改善箇所説明図

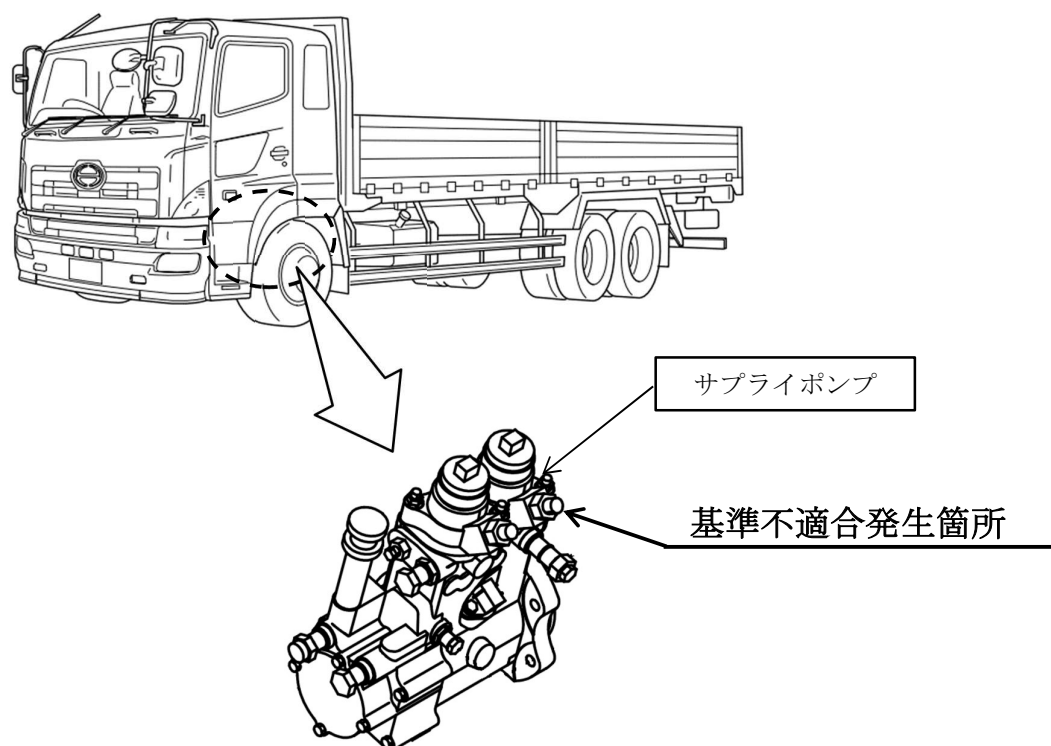
交換修理用部品のサプライポンプにおいて、表面処理工程が不適切なため、部品強度が不足しているものがある。そのため、高負荷運転の繰り返しにより亀裂が生じ、燃料漏れに至るおそれがある。

全車両、サプライポンプを良品に交換する。

識別：改善済車両には、所定の位置に黒色ペイントを塗布する。
